INNSPILL TIL E-CO SIN KONSESJONSSØKNAD FOR FROSEN KRAFTVERK

Vi viser til brev med høyringspunkt frå Rødungen sameige datert 19/1 – 2018 og befarung den 6/6 – 2018 der undertegnede, Fjellanger frå NVE og Halvorsen frå E-Co var tilstade. Dette brevet oppsummerer våre argument frå befarungen.

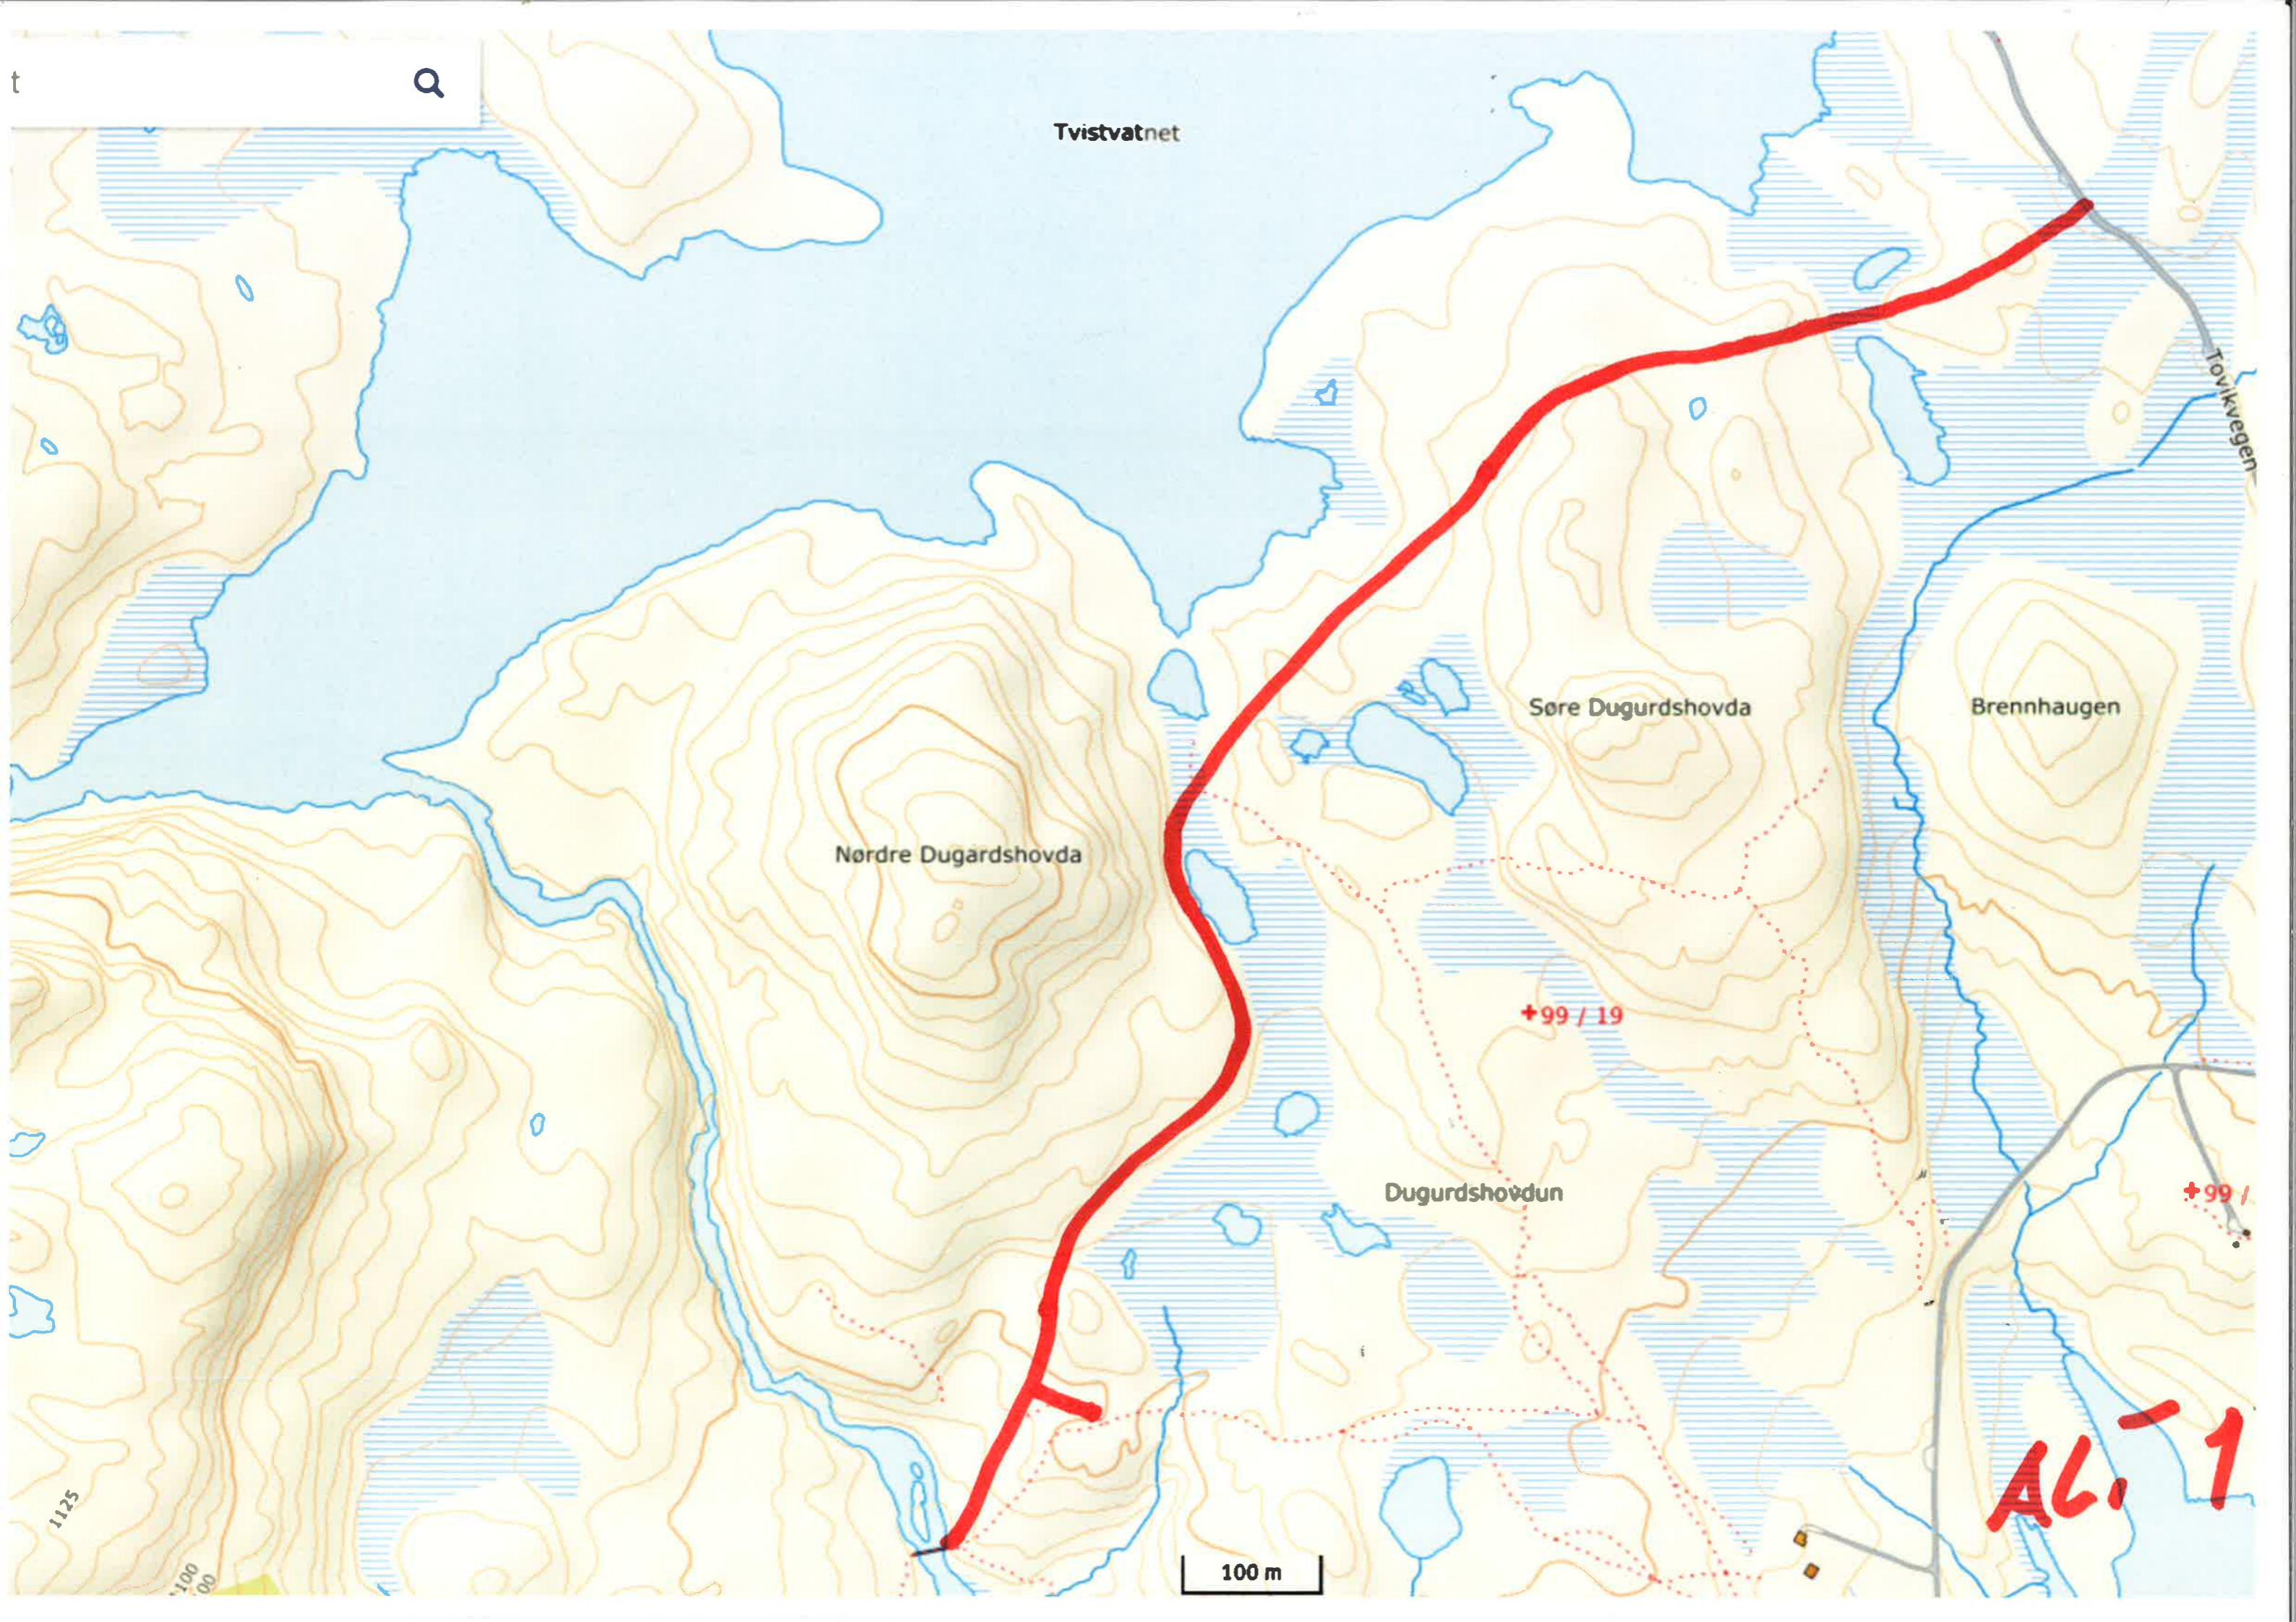
Veg i strandkanten frå Osestølen til kraftverket er eit dårlig alternativ:

- Miljømessig dårlig alternativ då strandsona er eit sårbart område
- Anleggsvegen vil då gå 4 m frå nærmaste stølsbu
- Strandsona er skrått terreng med fjell stort sett heile vegtraseen. Dvs. at mesteparten må sprengas og det vil bli eit varig sår i terrenget langsmed vatnet.
- I vedlagte kartvedlegg har vi foreslått to alternativ. Det eine er frå Osestølsvegen og vestover bak stølane. Det andre er frå Tovikvegen og sørover til planlagt kraftverk. Begge desse alternativane er meir skånsam mot naturen då vegen vil ligge meir i terrenget. Det vil være langt mindre sprenging noko som også gjer det til ein rimelegare trase.
